1～4号機滞留水移送装置の一部変更に伴う 実施計画の変更について

2020年6月10日

東京電力ホールディングス株式会社

モルタル流入前後のサンプピットの戻り水のイメージ

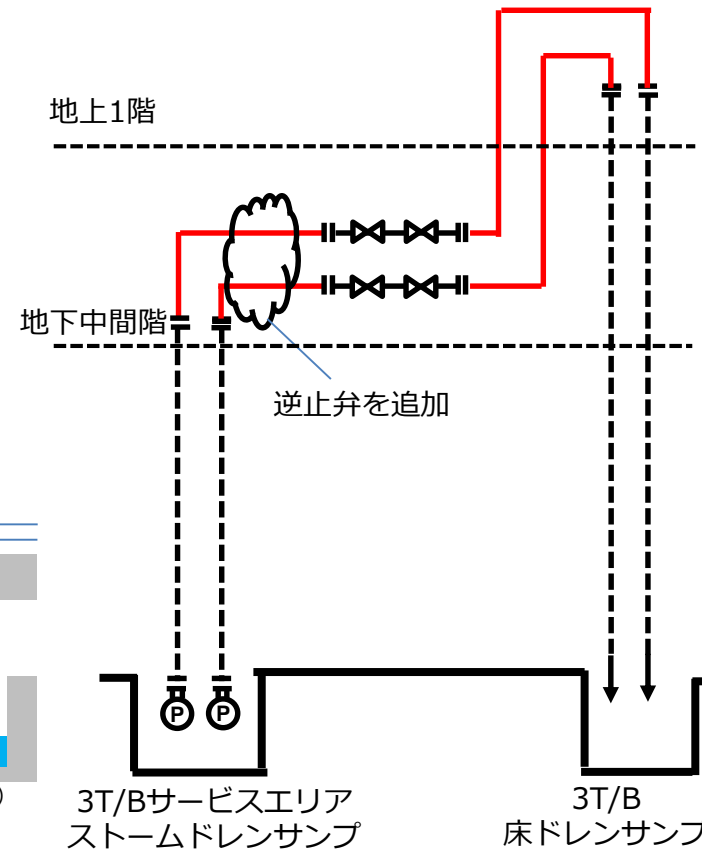
- 2019年12月3日、ポンプ投入予定であった3号機タービン建屋サービスエリアスチームドレンサンプ内へのモルタル流入を受け、サンプピットの容量が小さくなったことを確認。
- はつりを進めたものの、既設のポンプを引き抜くには至らず、サンプピット容量の低下に伴い、ポンプの起動回数が著しく増加する※₁可能性を確認（移送ライン立ち上がり部の戻り水によって、ピット内水位が当初想定より高くなり、速やかに起動水位に達してしまう※₂ため）。この戻り水を減らすため、移送ラインに逆止弁を追加する。

※1：起動回数の増加により、起動・停止による振動などの負荷が増加するため、ポンプの疲労・劣化が促進される

※2：当該エリアの流入量9m³/日を考慮

図-1 配管概略図(12/12)
(サンプ間移送ライン(3号機T/B))

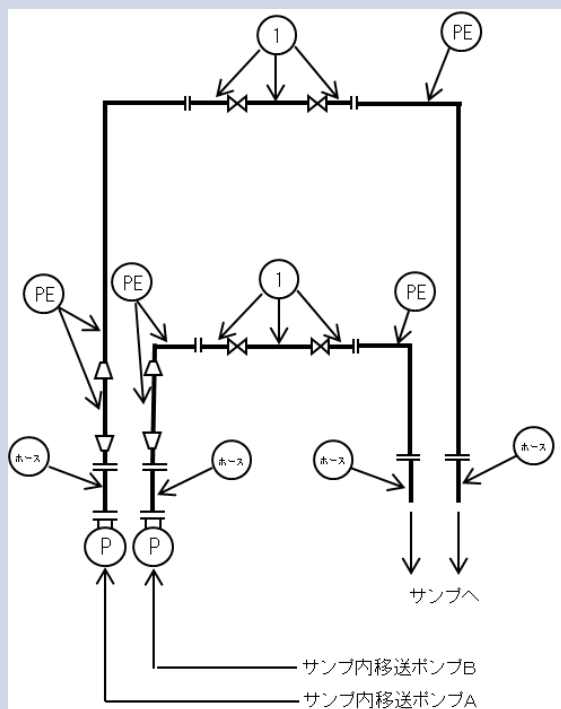
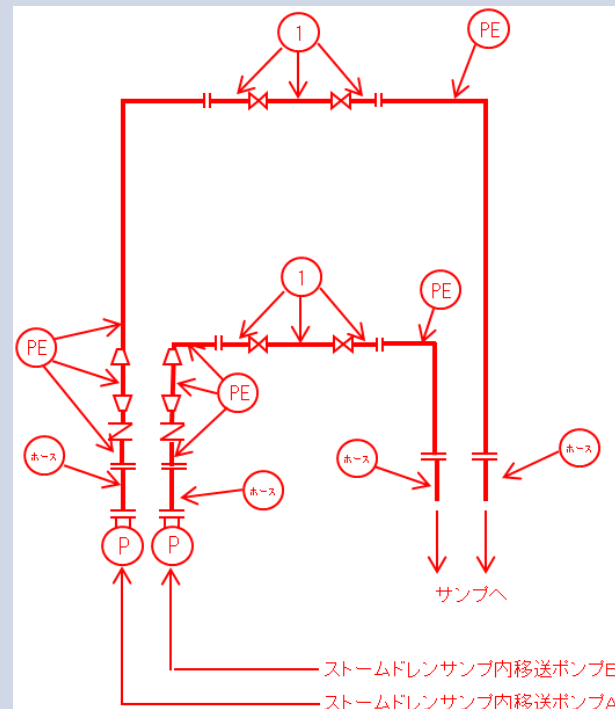
実施計画Ⅱ章2.5 汚染水処理設備等 添付資料16 別紙1

6. 変更した性能検査の確認方法（詳細）

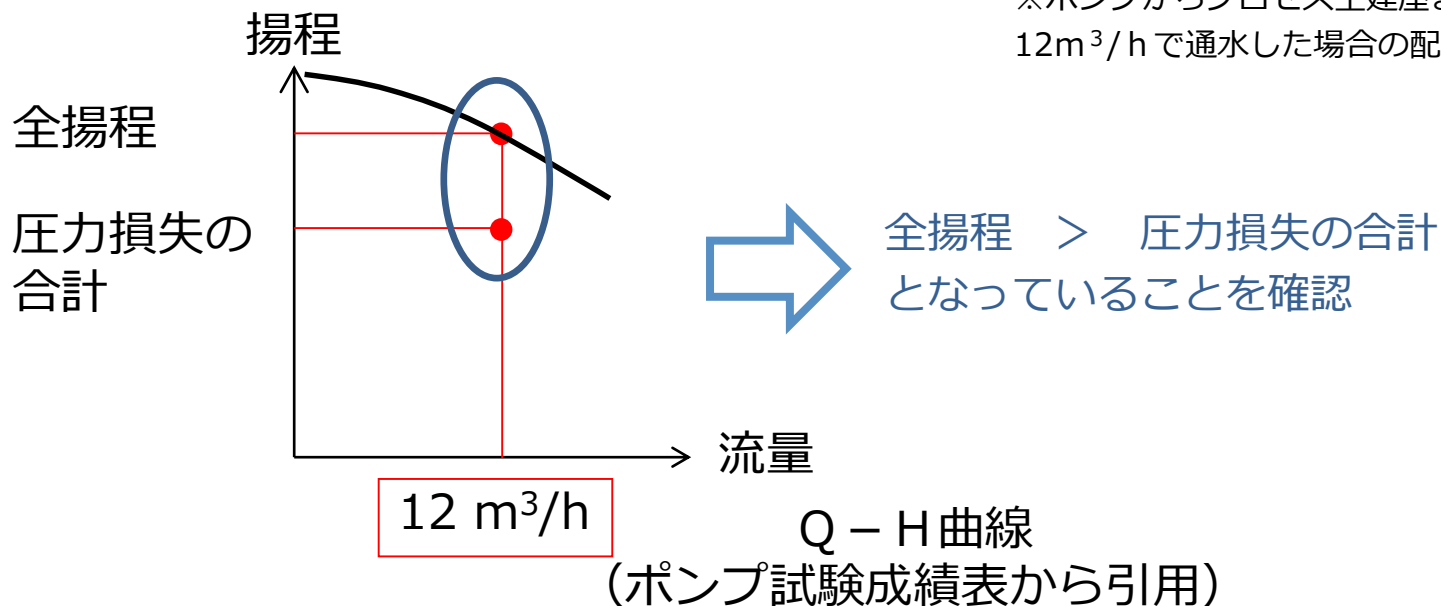
- プロセス主建屋まで流量 $12\text{m}^3/\text{h}$ で移送できることを確認する方法
 - 流量 $12\text{m}^3/\text{h}$ における**ポンプ全揚程**（【工場試験記録】ポンプ試験成績表のQ-H曲線にて確認）が、**圧力損失の合計**（実揚程+配管抵抗※）を超えていることを記録にて確認する。
- プロセス主建屋まで通水できることを確認する方法
 - 各ポンプからプロセス主建屋まで配管が導かれていることを**据付検査記録**にて確認する。
 - 当該配管を用いてプロセス主建屋まで通水できることを、配管接続前に実施している**配管内部確認記録**にて確認する。

※ポンプからプロセス主建屋までの滞留水移送配管に $12\text{m}^3/\text{h}$ で通水した場合の配管抵抗

配管概略図（3号機T/Bサービスエリアストームドレンサンブ滞留水移送装置）

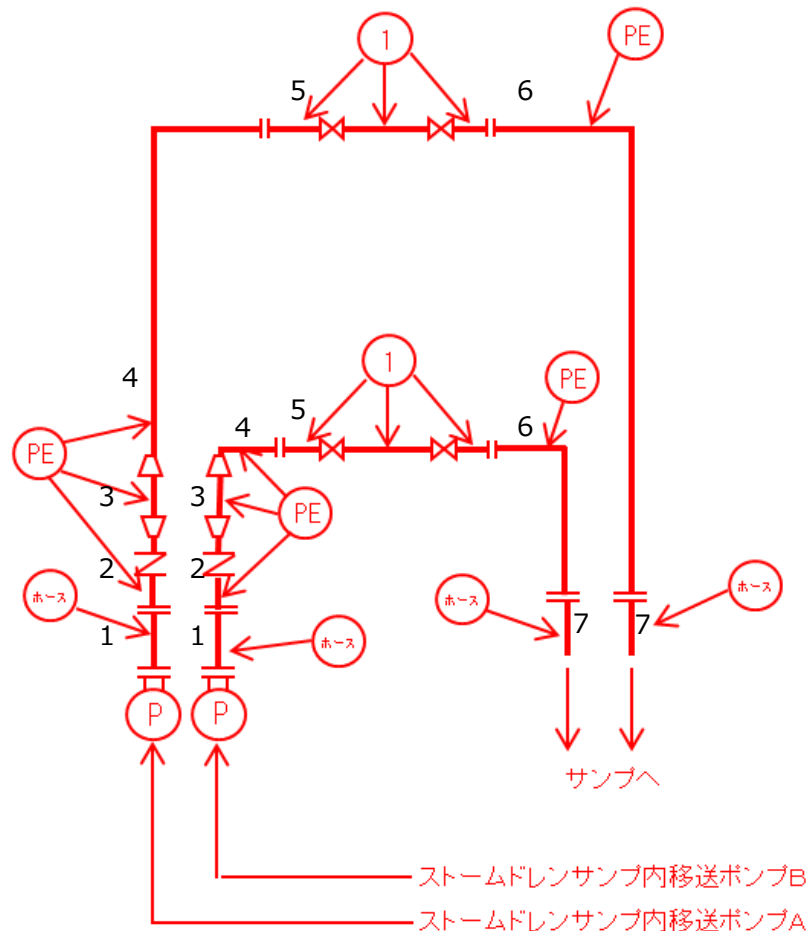
- 逆止弁追設を考慮した移送流量の評価を実施。移送流量の評価結果を次ぎに示す。
- 圧力損失評価条件（区間 1 から区間 7 まで）

- 以下の通り、3号機 T / B サービスエリア ストームドレンサンプから3号機 T / B 床ドレンサンプまでの移送ラインにポンプ吐出し量12m³/hが流れた場合の**合計圧力損失 < 全揚程**となることから12m³/h以上の移送流量が確保できることを評価している。

流量	全揚程	実揚程 (A)	配管抵抗 (B)	合計圧力損失 (A + B)
12 m ³ /h	55 m	- ※	約8m	約8 m

※配管内に滞留水が満たされるまでは、移送されないことから配管抵抗は考慮せず、配管立上り分の約10m分の実揚程を考慮。配管内に滞留水が満たされ、流れが形成された後は、移送元・移送先の配管高さが同一（ヘッド差なし）であることから実揚程を考慮しない。
